女川原子力発電所2号炉
基準地震動に対する標準応答スペクトルの影響検討
(コメント回答)

2021年8月5日
東北電力株式会社

会合におけるコメント

地震基盤相当面における標準応答スペクトルに適合する模擬地震波

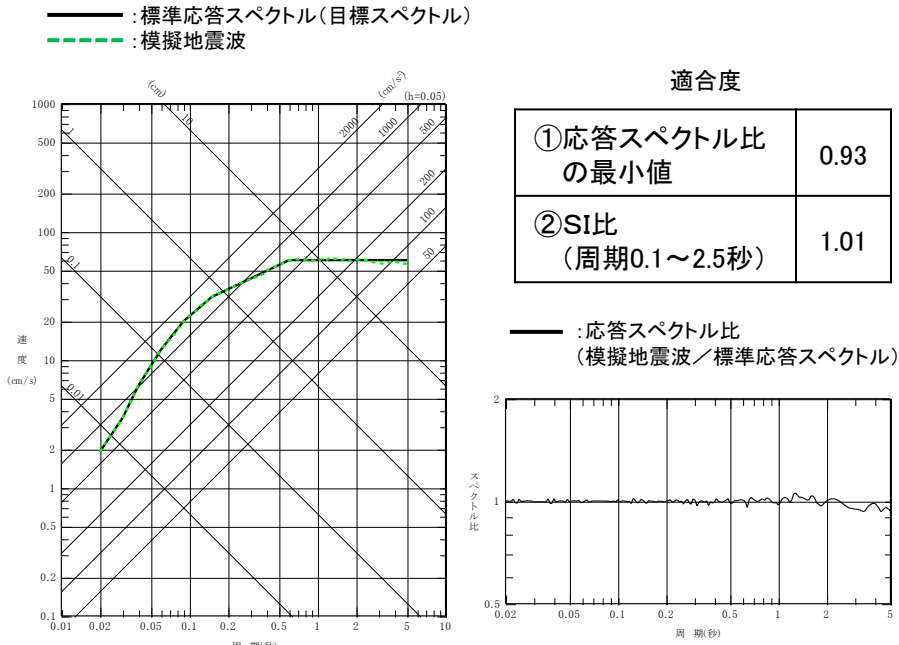
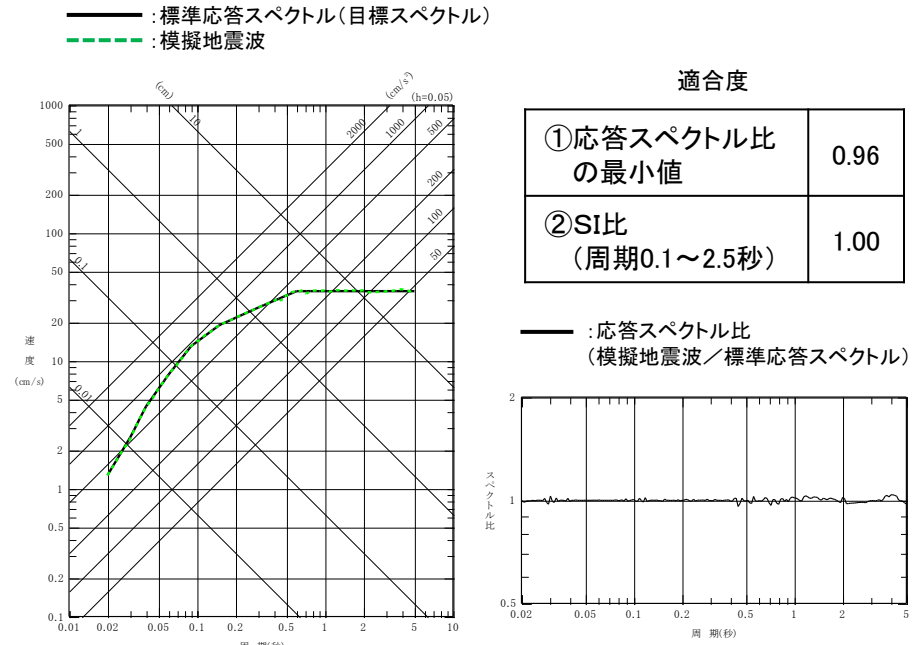
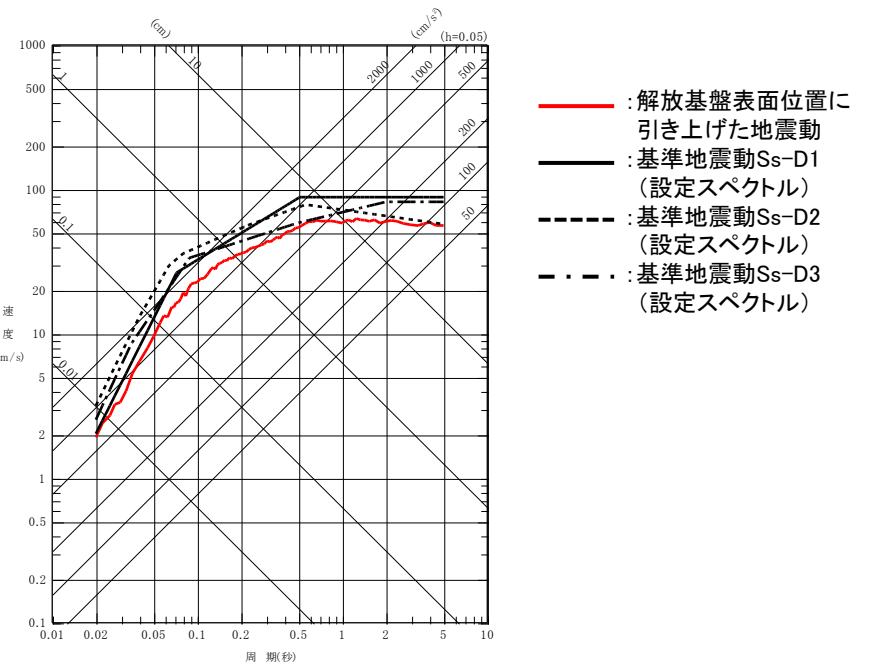
No.	コメント時期	コメント内容	今回ご説明資料 掲載箇所
1	2021年7月2日 第3回会合	地震基盤相当面と解放基盤表面の地盤補正として基準地震動 S_s -D1の応答スペクトル比を用いた検討の妥当性確認の観点から、標準応答スペクトルに適合する模擬地震波を用いた検討を示すこと。	p.10～p.14
2	2021年7月2日 第3回会合	基準地震動の応答スペクトル比を用いた地盤補正の適切性の参考確認として、地震基盤相当面や解放基盤表面位置における地震観測記録を用いた検討を行うこと。	p.16～p.22

- 地震基盤相当面において標準応答スペクトルに対し所定の適合度^{※1}を有する模擬地震波を作成し、統計的グリーン関数法で用いた地下構造モデル(p.5参照)により解放基盤表面位置まで引き上げた地震動の応答スペクトルが、基準地震動の設定スペクトルに包絡されることを確認する。

- ① 目標とする応答スペクトル値に対する模擬地震波の応答スペクトル値の比が全周期帯で0.85以上
- ② 目標とする応答スペクトル強さに対する模擬地震波の応答スペクトル強さの比(SI比, 周期0.1~2.5秒)が1.0以上

- 模擬地震波は一様乱数の位相特性を持つ正弦波の重ね合わせによって作成する。振幅包絡線の経時的変化は、以下の諸元を用いてNoda et al.(2002)^{※2}の方法により評価する。
